Informamos que nos produtos **9000 BTU's**, modelos **ITFM9** e **ITQFM9** estaremos fornecendo provisoriamente um Condensador alternativo como peça de reposição.

Peça Original: **732002 - CONDENSADOR ALUM AR COND PAC9000ITFM9W EXT**

Peça Alternativa: **759275T - CONDENSADOR UN EXT ALUMINIO AR COND PH9000TFM5**

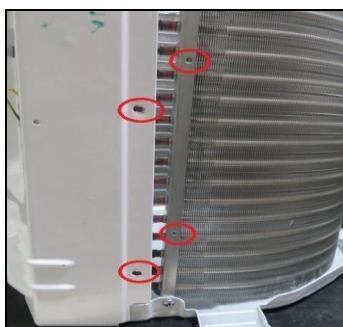
Importante: As peças possuem diferença de cor, porém, são compatíveis. Recomenda-se avisar ao consumidor sobre a diferença da cor.

Diferenças furações

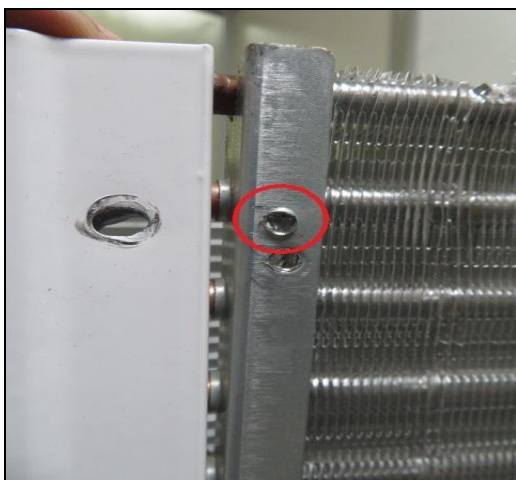
Para o produto original há diferenças nas furações de fixação do condensador, em relação ao alterantivo, portanto, será necessário adaptar e refazer as furações na peça recebida como alternativa, conforme abaixo:

Nova Furação do Meio

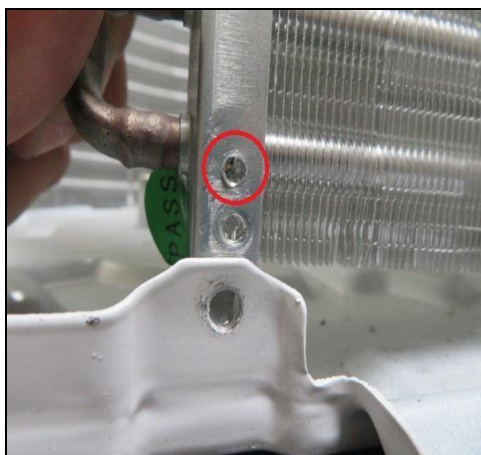
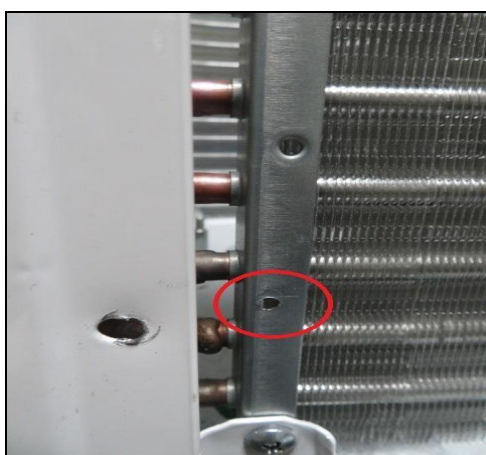
Novas furações inferiores

Após efetuar a novas furações no condensador alternativo, basta remontar o produto:,
fotos abaixo:
